高浜発電所 発電用原子炉設置変更許可申請  
(1号及び2号原子炉施設の変更)  
【使用済燃料ピットの未臨界性評価の変更】

審査会合における指摘事項の回答

2022年 4月 7日

関西電力株式会社

図 中性子挙動と実効増倍率挙動の関係

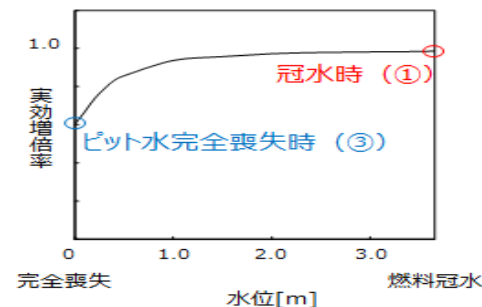
No.	指摘事項	会合日	備考
①	基本ケースの解析結果の妥当性について、水位低下に伴う中性子挙動変化等の工学的背景と関連づけて説明を補足すること。	2022/2/7	今回ご説明
②	流量条件に対するSFPの未臨界性上の頑健性を示すこと。	2022/2/7	今回ご説明

【水位低下に伴い実効増倍率が単調減少する理由】

- 今回のモデルでは、水位変化に伴い、気相部・液相部の体積は変化するが、各相内の水分条件は固定にしているため、各相内での中性子挙動は変化しない。(下図参照)
- 従って、水位低下に伴い実効増倍率は単調に変化すると予想できる。実効増倍率が、「体系全体が気相部 < 体系全体が液相部」である状態であれば、水位の低下に伴い実効増倍率も単調に減少すると予想できる。
- 液相部に比べて気相部の中性子エネルギーは高く、中性子が体系外へ漏れない状態となるには大きな気相部体積が必要となるため、気相部優位で体系の実効増倍率が決まるには、気相部領域の体積がある程度大きくなる必要があると予想できる。
- 今回の実効増倍率解析結果は、冠水状態から水位1000mmに低下するまでは実効増倍率がほぼ一定であり、さらに水位が低下して気相部体積が拡大すると実効増倍率も低下する傾向が見られる。この挙動は上述の予想と整合しているため、今回解析結果は妥当である。
- 各相で中性子挙動が異なり、かつ水位低下により体系を支配する相が液相部から気相部に遷移することは、中性子スペクトルの分析結果や、実効増倍率が低下傾向を示す水位とEALFが上昇しだす水位がほぼ同じであることから裏付けが取れる。

図 パラスタ(i) 評価結果

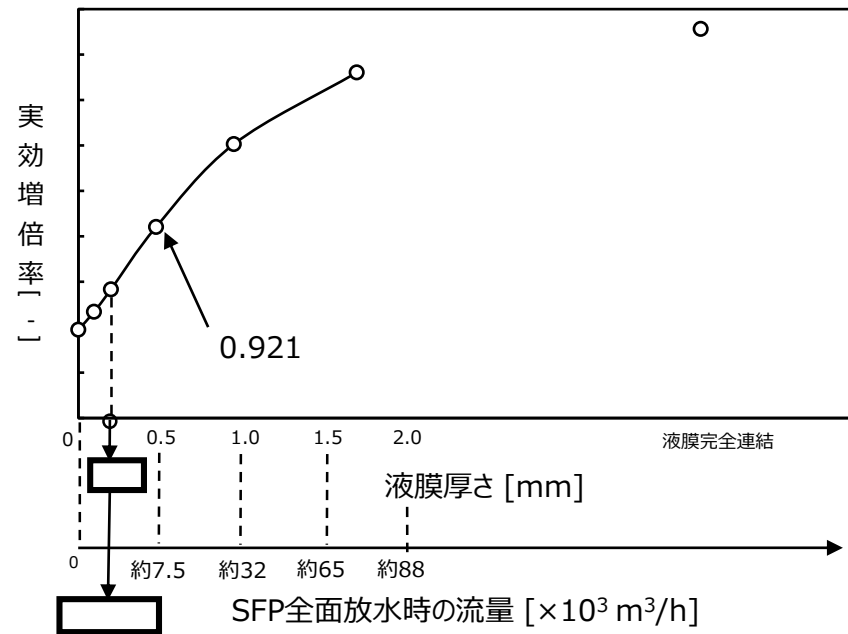
【各不確かさパラメータが最大のときに実効増倍率が最大となる理由 (= 不確かさパラメータが中間的な値のときに実効増倍率に極大値が現れないことの説明)】

- 既許可では体系全体の水密度を均一に変化させて評価したが、今回は、燃料集合体の中と外で異なる水分条件が設定される。
- 集合体の中の水分状態すなわち液膜厚さのみを変化させた解析 (パラスタ(i))、集合体の外の水分状態すなわち集合体外気相部水密度のみを変化させた解析 (パラスタ(ii)) により確認できる。
- パラスタ(i)より、液膜は厚くなるほど実効増倍率が高くなった。核燃料の近くに減速材があるほうが実効増倍率は上がりやすいと予想でき、実際の結果は予想と整合していることから、パラスタ(i)の結果は妥当である。

図 燃料集合体内に流入する流量割合と実効増倍率の関係

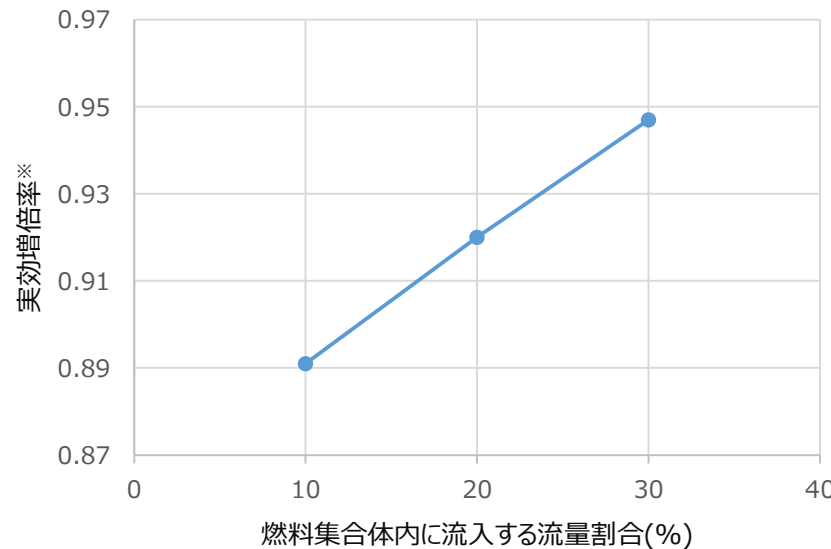
燃料集合体へ流入する流量割合の変化（燃料集合体間の水密度の変化）が実効増倍率へ与える影響を確認する。

**燃料集合体へ流入する流量割合の低減（燃料集合体間の水密度の増加）に伴い実効増倍率は単調に低下することを確認した。**これは、この範囲では燃料集合体内の水量が多いほど、中性子が減速しやすい条件になった結果と考えられる。

集合体内に流入する流量が多い、つまり液膜が厚くなる条件の方が実効増倍率は大きくなる。  
⇒回答4ページ目のAと整合

図 液膜割合と実効増倍率の関係

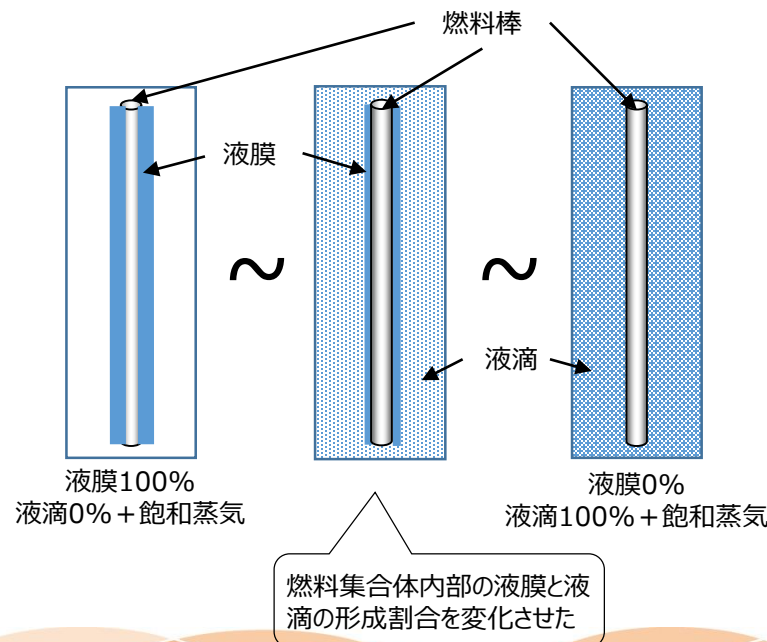
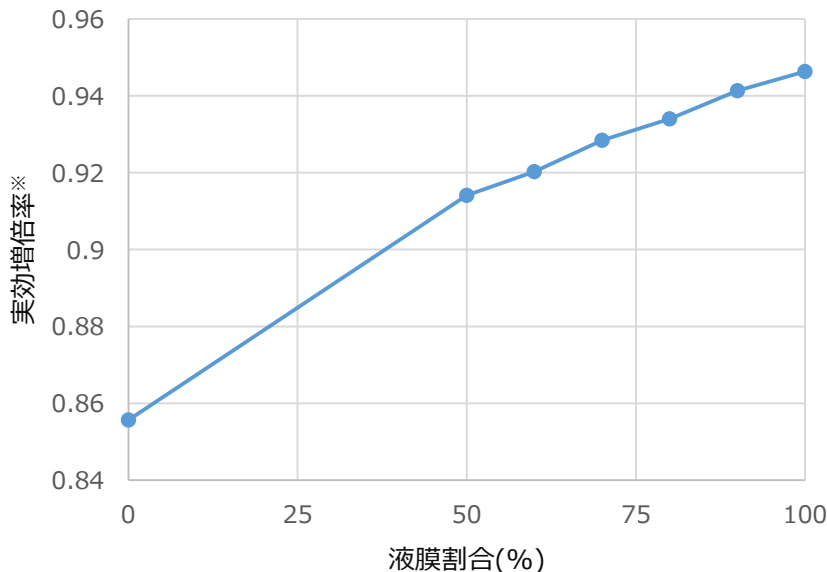
【審査会合コメント⑥：スプレイ水の液膜または液滴への分配による影響を示すこと。】

**液膜割合の増加に伴い、実効増倍率が単調に増加することを確認した。**これは燃料集合体内に液膜として存在する方が、液滴として存在するよりも下降速度が遅く、その結果燃料集合体内の水量が多くなり、中性子が減速しやすい条件になった結果と考えられる。

液膜の割合が増加する、つまり液膜が厚くなる条件の方が実効増倍率は大きくなる。  
⇒回答4ページ目 Aと整合

図 燃料集合体外水密度と実効増倍率の関係

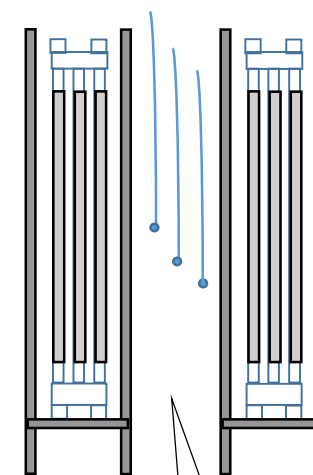
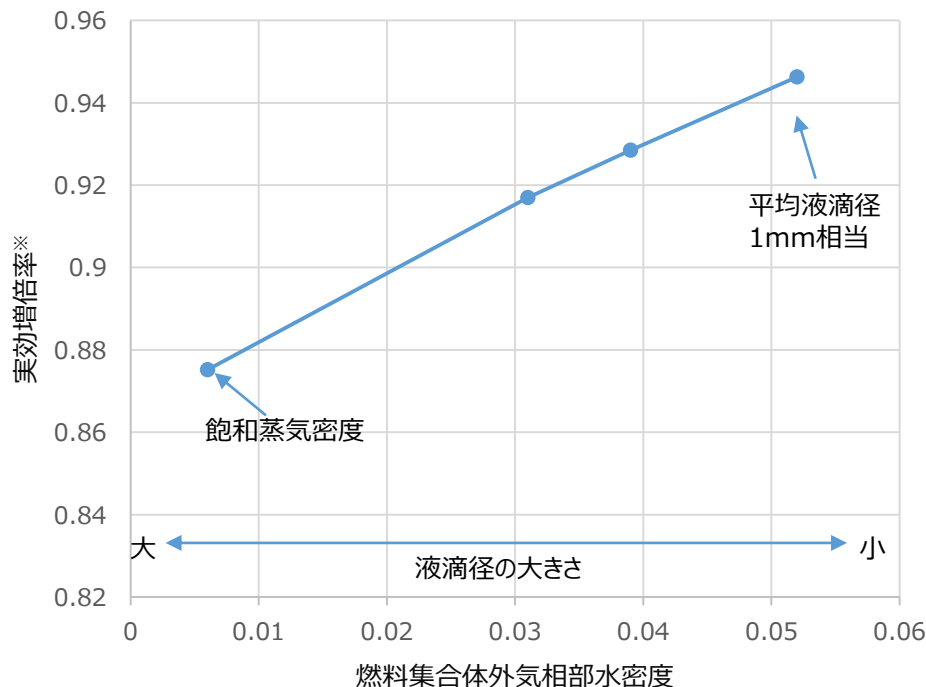
燃料集合体外の気相部水密度の変化が実効増倍率へ与える影響について確認する。

**燃料集合体外の水密度の増加に伴い、実効増倍率が単調に増加することを確認した。**これは今回設定した流量でも放水範囲内の水量が中性子を減速するために十分ではないため、燃料集合体外の水密度が高い方が減速に寄与する水が増えて、実効増倍率が高くなったものと考えられる。

集合体外の水密度が  
0.1g/cm<sup>3</sup>以下の範囲で  
増加するにつれ実効増倍率は上昇  
⇒回答4ページ目 Bと整合
